**Avis de la mission régionale
d'autorité environnementale
Hauts-de-France
sur le projet de parc éolien de Beaumont Sud
de la société Wpd Energie 105
sur la commune de Le Thuel (02)
étude d'impact de juillet 2021**

n°MRAe 2022-6758

Carte d'implantation des parcs éoliens autour du projet (source : volet paysager page 37)

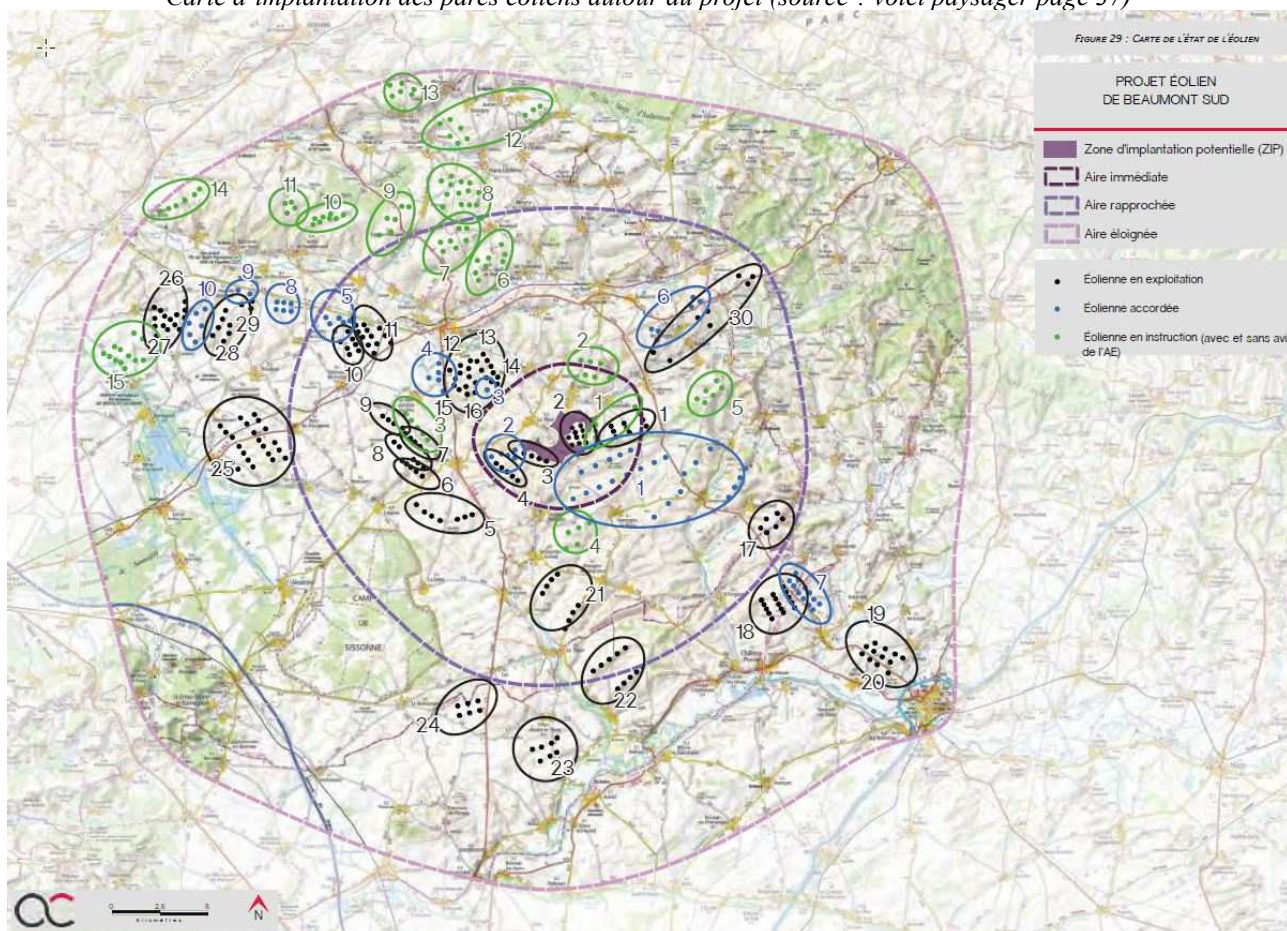
L'autorité environnementale relève que le projet s'insère entre les parcs construits de « Terre de Beaumont » (10 éoliennes de 145 mètres de hauteur, entouré noir « 2 » dans la carte ci-après), de « Sévigny-Waleppe Nord » (quatre éoliennes de 146 mètres de hauteur entouré noir « 3 ») à 100 mètres de la zone d'implantation du projet et les parcs accordés de « Sévigny-Waleppe » (cinq éoliennes de 150 mètres de hauteur, entouré bleu « 2 ») et de HSR (23 éoliennes de 183 mètres de hauteur, entouré bleu « 1 ») qui a fait l'objet d'un avis de l'autorité environnementale du 16 janvier 2017⁴.

Le projet contribue à densifier les parcs construits ou projetés situés à proximité dans un espace laissé libre entre le parc éolien construit de « Terre de Beaumont » à 100 mètres de la zone d'implantation du projet (ZIP), et le parc « Sévigny-Waleppe ». L'analyse des impacts du projet de deux éoliennes de Beaumont Sud, de par sa proximité immédiate des parcs précités, ne peut être conduite indépendamment de celles de ces parcs existants. Le nombre des éoliennes à prendre en compte devrait être redéfini. Par ailleurs, l'étude des impacts cumulés sur la biodiversité (Tome 4) évoque le projet de

L'autorité environnementale recommande de mener la démarche d'évaluation environnementale sur l'ensemble du projet d'extension du parc de Terres de Beaumont et d'intégrer les éoliennes des parcs voisins « Terre de Beaumont », « Sévigny-Waleppe » dans l'évaluation environnementale, notamment pour les mesures de réduction.

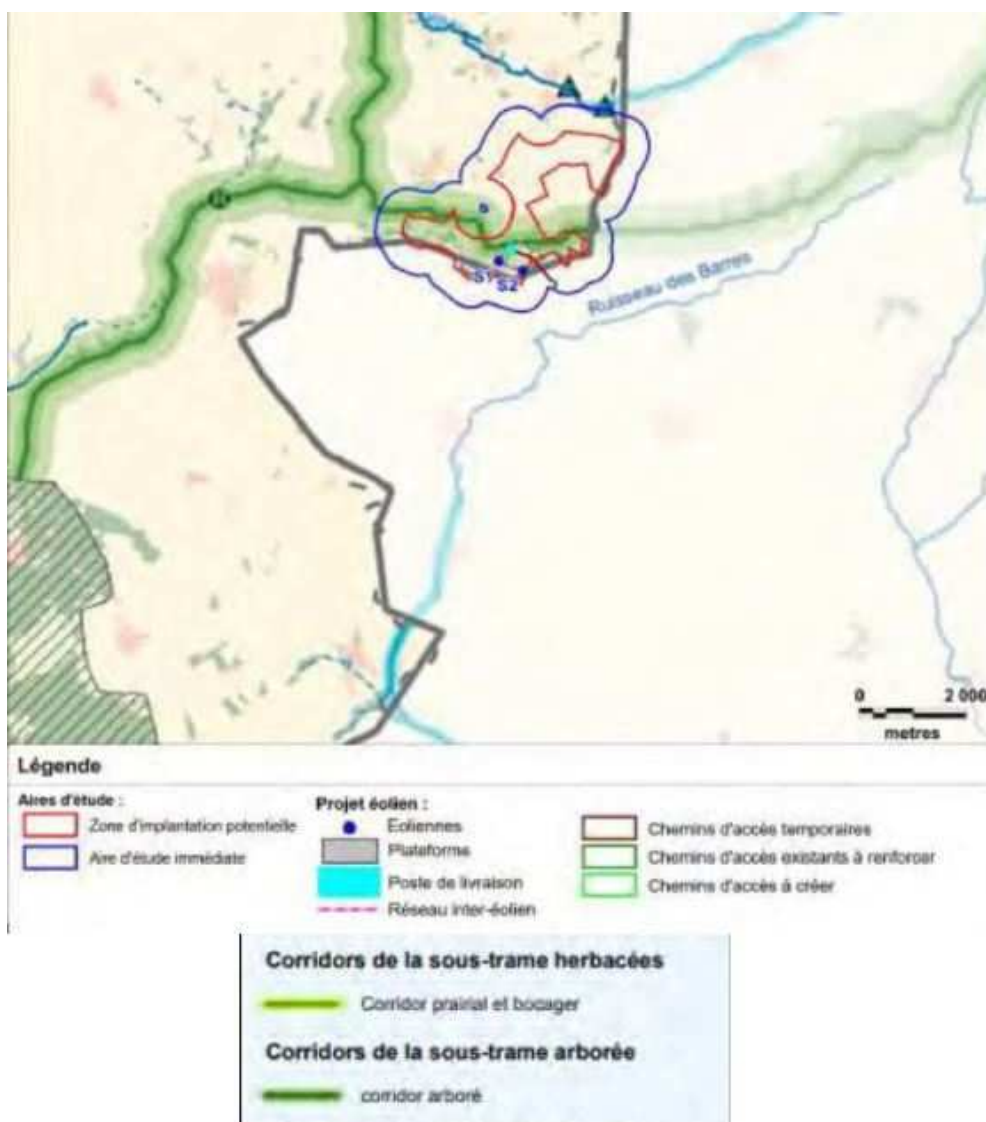
- la variante 1 comprend trois éoliennes, dont deux suivent l'orientation du parc « Sévigny-Waleppe » (S1 et S2) et la troisième (S3) s'aligne dans la continuité du parc « Terre de Beaumont » ;
- la variante 2 retenue comprend deux éoliennes (S1 et S2), après retrait de l'éolienne S3, qui était à moins de 200 mètres d'une lisière boisée et dans un secteur recensé comme un territoire de reproduction du Busard Saint-Martin.

Cependant, concernant la biodiversité, l'autorité environnementale relève que l'implantation du projet est prévue en limite d'une continuité écologique de la trame verte et bleue régionale (carte page 434 du tome 4/page 713 du fichier informatique de l'étude d'impact), à proximité de l'habitat d'intérêt communautaire qualifié d'enjeu très fort (carte page 409 de l'étude écologique, page 688

Au regard de ces enjeux forts, avant de proposer des mesures de réduction pour la flore, les chauves-souris et les oiseaux (cf. point II-3 ci-après), des variantes sont à étudier pour éloigner les éoliennes de ces enjeux.

Au regard des enjeux forts identifiés dans la zone d'implantation, l'autorité environnementale recommande de compléter l'étude de variantes présentant moins de risques d'impacts sur la biodiversité et par celles de l'implantation du projet sur des sites présentant moins d'enjeux environnementaux.
